Processo **NUP/57547/2021/CMP**

Informação: NUD/411519/2021/CMP

Local: FREIRE DE ANDRADE (R. de)

Assunto: Análise de pedido de licença de condicionamento de trânsito/estacionamento programado.

Planta de condicionantes

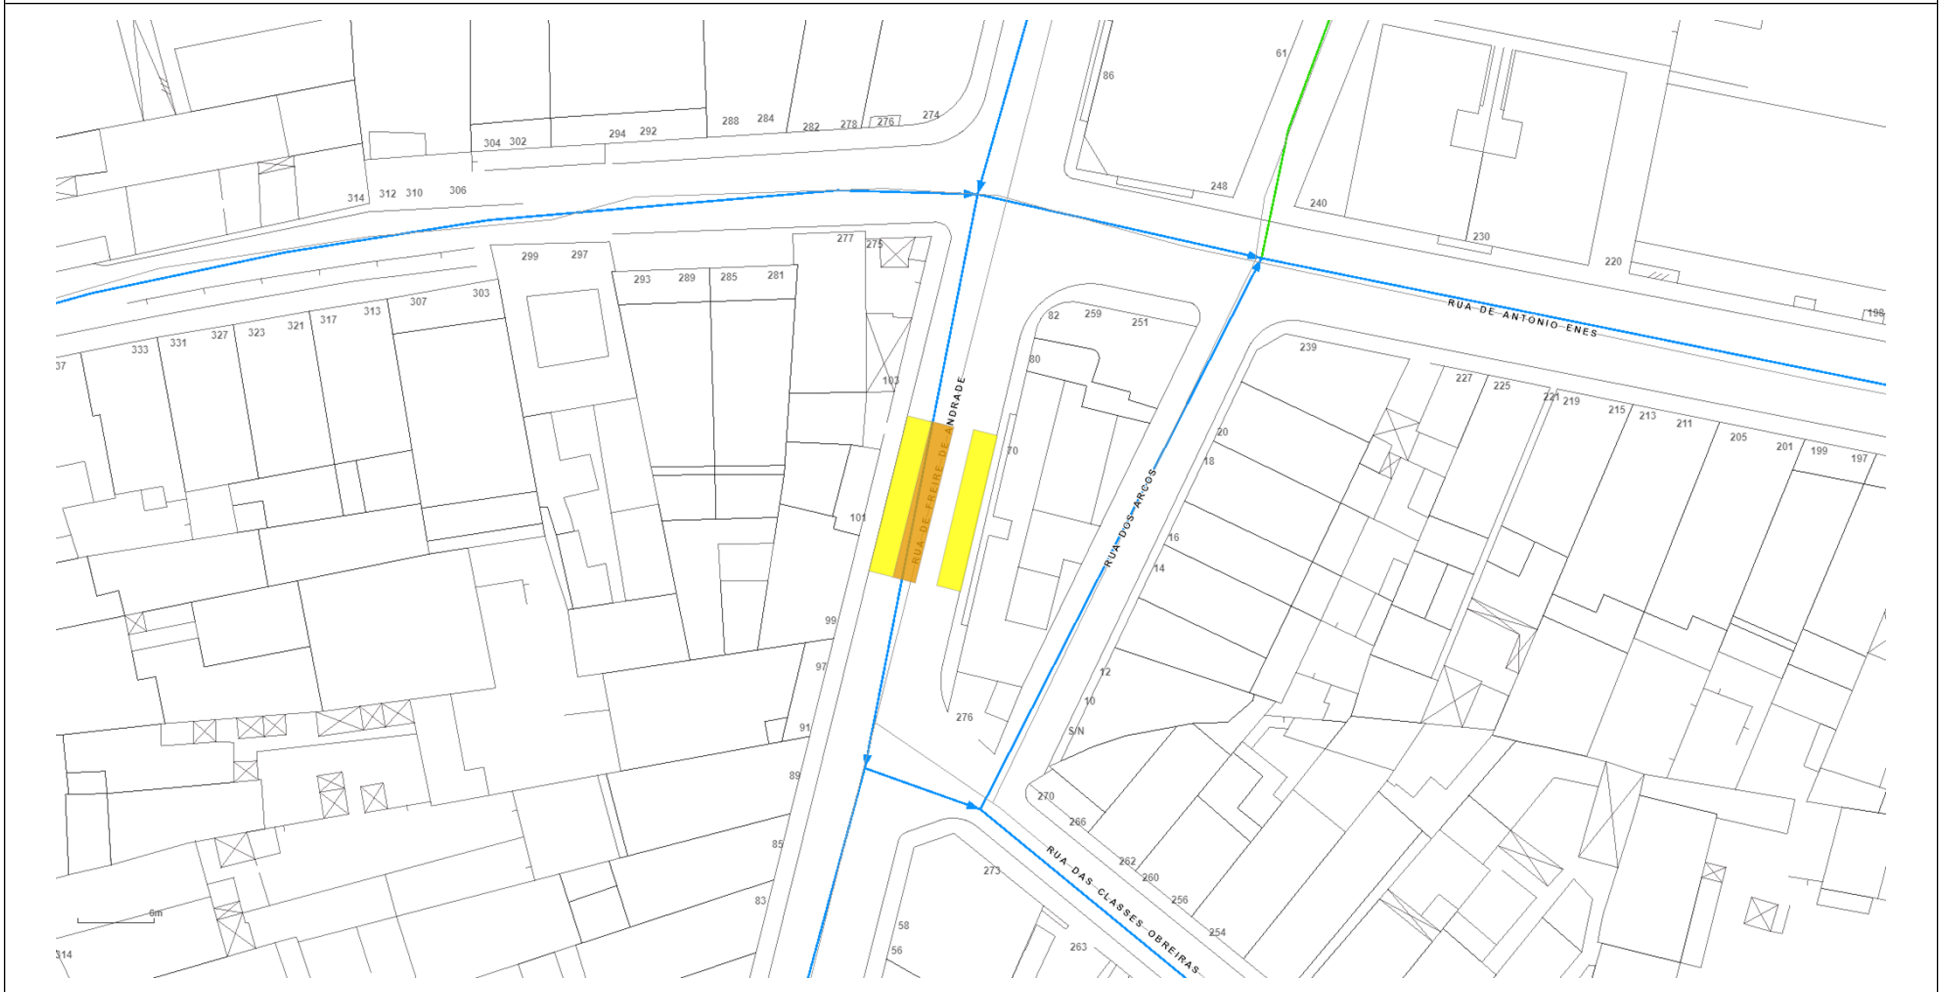
- 4.1 A autorização para realização do condicionamento de trânsito/estacionamento deve ficar condicionada à colocação por parte do requerente de sinalização temporária em conformidade com a planta de condicionantes anexa a esta informação e com os decretos regulamentares 22-A/98 e 41/02 de 1 de Outubro e 20 de Agosto, respetivamente.

- 4.2 A realização do condicionamento de trânsito/estacionamento deverá garantir uma largura livre mínima de 3,25m, para circulação de trânsito.
- 4.3 Devem tomar-se providências para a proteção e serventia de veículos e peões, tais como passadiços e/ou vedação da zona de intervenção, a fim de evitar possíveis danos..

- 4.5 Não é permitida a paragem ou estacionamento de veículos em passeios ou outros espaços destinados à circulação pedonal.
- 4.6 O condicionamento apenas é válido após a receção de uma notificação final por parte dos serviços municipais.
